**Avis délibéré de la mission régionale d'autorité
environnementale sur le parc photovoltaïque au sol porté
par la société Boralex sur la commune de Saint-Germain-
Laprade (43)**

Avis n° 2025-ARA-AP-1988_N 9235

Avis délibéré le 21 janvier 2026

Illustration 2: Plan de masse du projet. Source : dossier

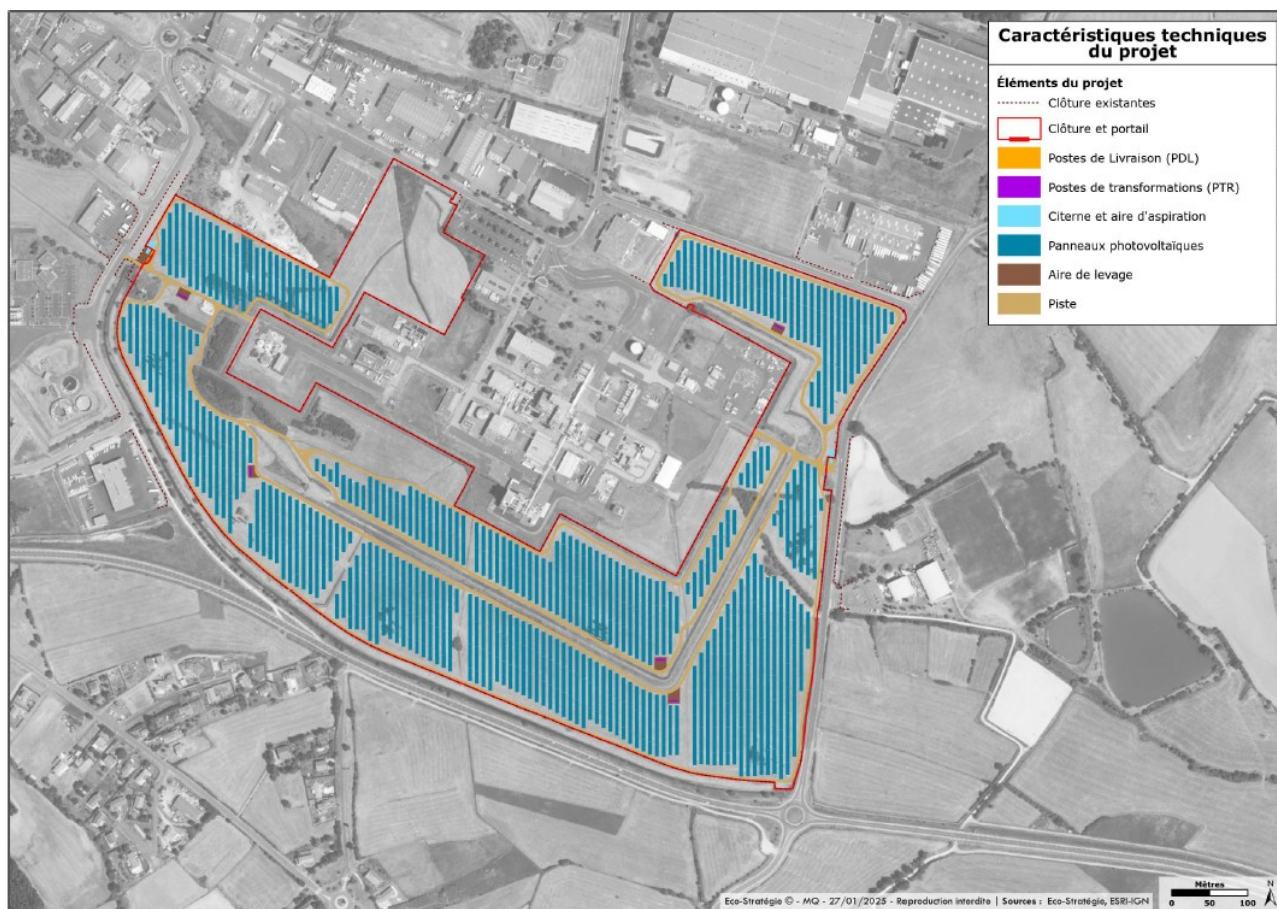
Le poste source pressenti de Blavozy est situé à 200 m au nord-ouest du site d'implantation. Le tracé du raccordement, d'environ 500 m, suit la voirie ; ses éventuelles incidences (tranchée de 80 cm de profondeur) sont évoquées sur la base d'hypothèses qui doivent être confirmées selon le dossier par Enedis. À la date de rédaction de l'avis (janvier 2026), le poste source de Blavozy dispose d'une capacité d'accueil restante à affecter sans travaux de 8,5 MW⁴, ce qui n'est pas suffisant pour accueillir la production du futur parc. Néanmoins les travaux à effectuer sur le poste pour y parvenir ne sont pas décrits. Leurs incidences environnementales ne font pas l'objet d'une analyse approfondie. Faisant partie du projet, leurs caractéristiques doivent être présentées et leurs incidences évaluées de manière précise, en particulier tous éventuels renforcements ou travaux au niveau du poste de transformation et de lignes haute tension, même s'ils relèvent d'une autre maî-

trise d'ouvrage et d'un calendrier différent. Ce n'est pas le cas dans le dossier fourni qui doit l'inclure dès ce stade.

L'Autorité environnementale recommande de décrire précisément et d'inclure explicitement dans le périmètre du projet et donc de l'étude d'impact, les renforcements du réseau électrique national nécessaires à la réalisation du projet et en faisant donc partie, et de présenter les mesures prises pour éviter, réduire et si besoin compenser leurs impacts. Elle recommande en outre de confirmer les hypothèses relatives au raccordement au réseau électrique et sinon d'exposer leurs évolutions et de revoir les mesures ERC prises en conséquence.

Illustration 3: Carte des habitats de la Zip. Source : étude d'impact.

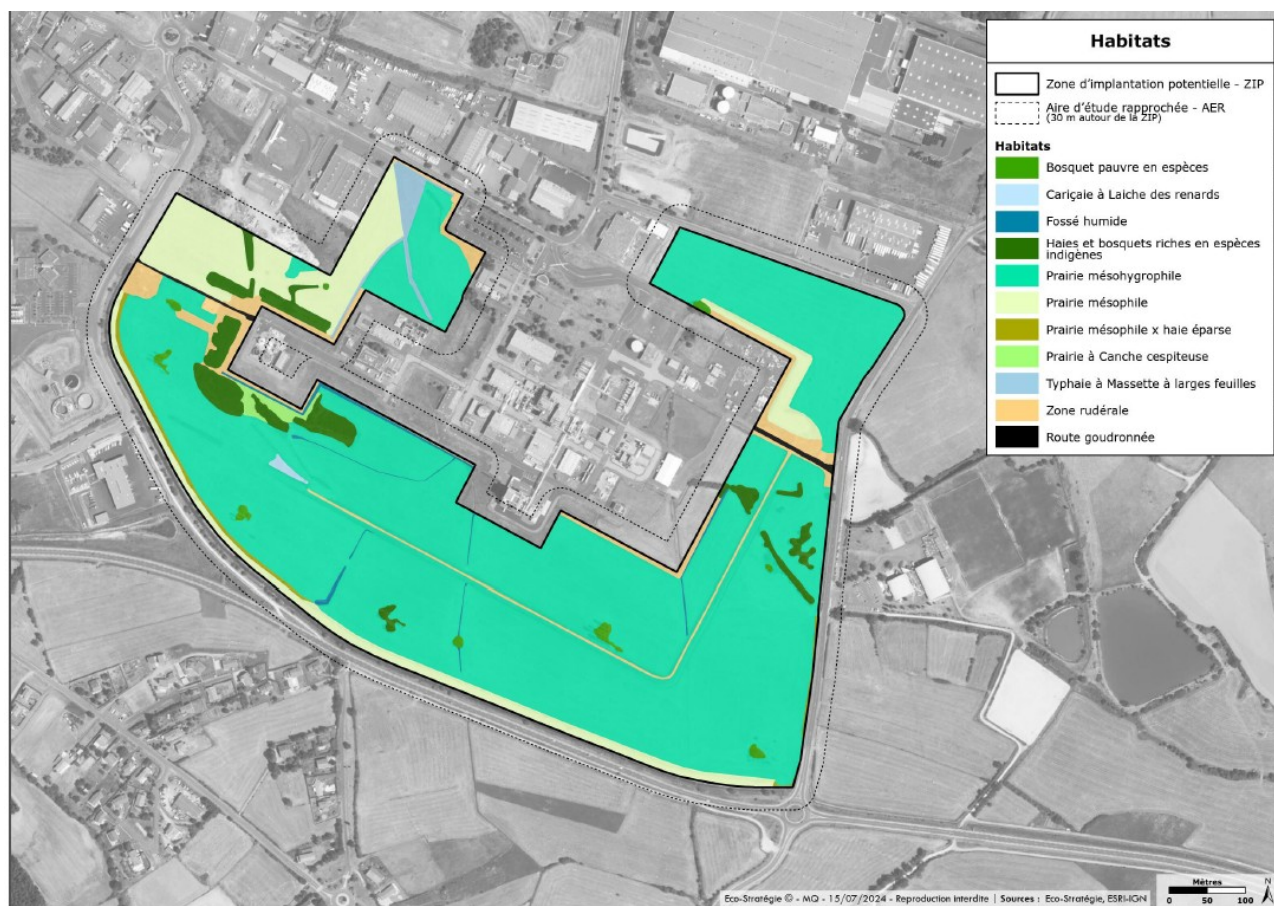
La Zip est majoritairement composée de prairies humides dans un bon état de conservation (28 ha), de prairies mésophiles traversées par des fossés humides (4,6 ha) et de haies (1,7 ha) entourant un site industriel [Seveso](#)⁸. L'enjeu sur les prairies mésohygrohiles (78 % de la Zip) est qualifié de fort, et de moyen sur les autres habitats.

Une caractérisation des zones humides de la zone d'implantation a été conduite, se fondant sur les critères du code de l'environnement⁹. Ces dernières, qui représentent 85 % de la Zip (soit 31,7 ha) sont qualifiées à enjeu fort.

Le projet a, selon le dossier, une incidence directe sur 2,33 ha de zones humides du fait de la réalisation des pistes en matériaux stabilisés et de l'implantation des équipements du projet (postes de transformation et de livraison, citernes anti-incendie et aires de remplissage). Le dossier expose qu'« aucune incidence indirecte n'a été considérée puisque le projet ne modifie pas l'alimentation hydraulique de la zone humide (perméabilité des pistes techniques) et ne modifie pas fortement la fonctionnalité de la zone humide en raison de la forte dispersion des surfaces concernées ».

Pourtant, le dossier ne caractérise pas les pertes et les gains des fonctionnalités de ces zones humides générés par le projet. Il ne prévoit aucun suivi ultérieur. La conclusion du dossier qui qualifie de « faible » le niveau des incidences résiduelles du projet sur les zones humides n'est donc, en l'état, pas suffisamment démontrée.

En outre, l'estimation de la surface de zones humides affectées (2,33 ha sur les 31,7 ha de zones humides dans la Zip) prend en compte, au titre des tables photovoltaïques, la seule somme des surfaces des sections de leurs pieux, et non pas l'ensemble des surfaces couvertes par les tables qui seront en phase travaux parcourues par les engins, pourront être l'objet de décapage, et de terrassement, et qui accueilleront les tranchées pour les réseaux intermédiaires.

L'Autorité environnementale recommande de caractériser les fonctionnalités (hydrologiques, biogéochimiques et biologiques) des zones humides présentes sur le site du projet, de réévaluer les impacts du projet sur les zones humides, significativement sous-évalués, en prenant en compte l'ensemble des interventions et des aménagements projetés, et de renforcer et décrire précisément les mesures d'évitement et de réduction, et si besoin, de compensation de ces incidences (sur les milieux naturels, les habitats et les espèces associées) afin de pouvoir conclure à une absence de perte nette de biodiversité du fait du projet.

Illustration 5: Délimitation de l'emprise des crues décennales et trentennales sur le site du projet (source : dossier)

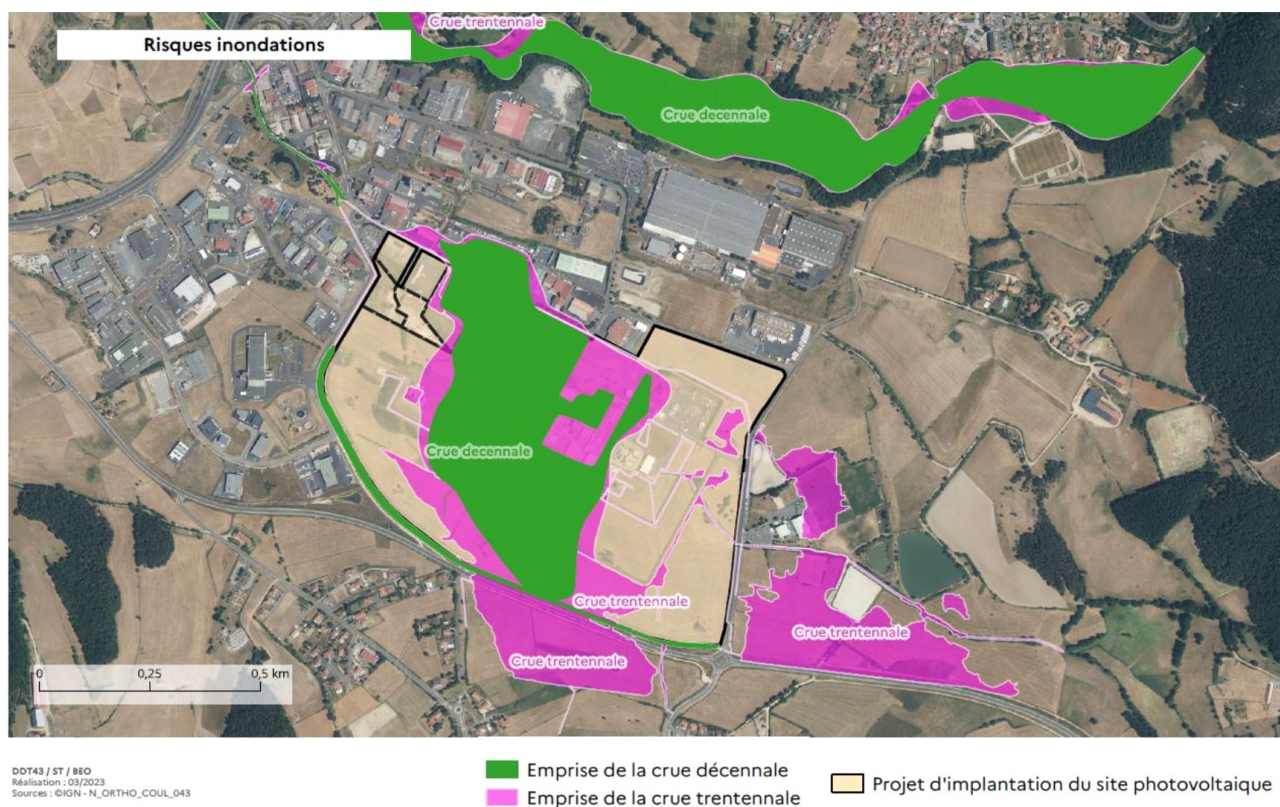
La note hydraulique jointe au dossier met en évidence une influence négligeable du projet sur la vitesse d'écoulement et sur la ligne d'eau de la crue de référence du PPRNPi¹⁴ (plus ou moins 3 cm). Le projet respectera par ailleurs les prescriptions du PPRNPi (il est en zone rouge ZR1 et ZR2 et en zone bleue ZB1 et bleu/orange ZCC), notamment la mise hors d'eau des équipements

sensibles (des trackers et des postes) et la résistance des équipements à la charge hydrostatique et aux contraintes hydrodynamiques. Les mesures prises pour éviter l'arrachement et l'effondrement des tables au vent et à la neige sont annoncées : enfoncement moyen de 1 à 3 m dans le sol ; le dossier fait état d'une future étude géotechnique et d'un possible recours à un bétonnage des pieux. Les mesures prises pour éviter l'arrachement des pieux en cas de crue et le niveau de résistance projeté (en incluant la possible présence d'embâcles) ne sont pas présentées, ni leurs possibles incidences. Les conséquences sur les milieux naturels devront être réévaluées une fois les solutions définitives choisies.

L'Autorité environnementale recommande de préciser les mesures constructives prises pour éviter l'arrachement des pieux des tables photovoltaïques en cas d'inondation, leurs possibles incidences sur l'environnement (en particulier la biodiversité et les fonctionnalités des zones humides) et les mesures prises pour y remédier.

Illustration 6: Présentation des variantes envisagées. Source : étude d'impact.

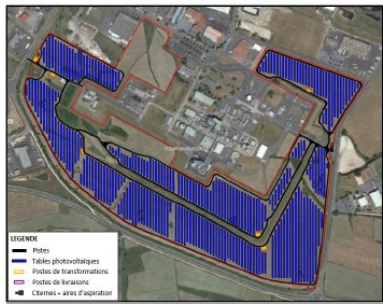
Ainsi, seules trois variantes sur le même site ont été étudiées et comparées (au regard de critères de production énergétique, de paysage, d'inondation, de topographie, de biodiversité et de cours d'eau), les trois variantes consistant en trois versions successives du même projet prenant en compte au départ uniquement le paysage, puis le risque d'inondation et un peu la biodiversité, puis la biodiversité de façon plus importante. La variante 3 retenue est celle, logiquement, de moindre impact (cf. illustration 5).

Si cet argumentaire est cohérent au regard de la nécessaire décarbonation des productions d'énergie, ce n'est pas le cas vis-à-vis des zones humides qui sont affectées sur une surface de plus de 2 ha selon le dossier sachant que, comme évoqué précédemment, cette évaluation apparaît sous-estimée et pourrait s'élever à plus de 31 ha. Le Sdage requiert d'ailleurs dans son orientation 8B la démonstration de l'impossibilité de réaliser le projet en-dehors de zones humides.

Le dossier ne fait pas état d'une démarche de prospection de solution de substitution raisonnable à une échelle adaptée en particulier sur des zones imperméabilisées ou artificialisées, comme des toitures, des friches industrielles, ou des parcelles plus proches des centres de consommation.

L'Autorité environnementale recommande de présenter de véritables solutions alternatives ainsi que des alternatives d'implantation de ce projet sur des espaces de moindre sensibilité environnementale, en particulier hors zones humides, et de justifier le choix retenu sur la base de critères environnementaux, incluant le critère "présence de zones humides (et fonctionnalités associées)".
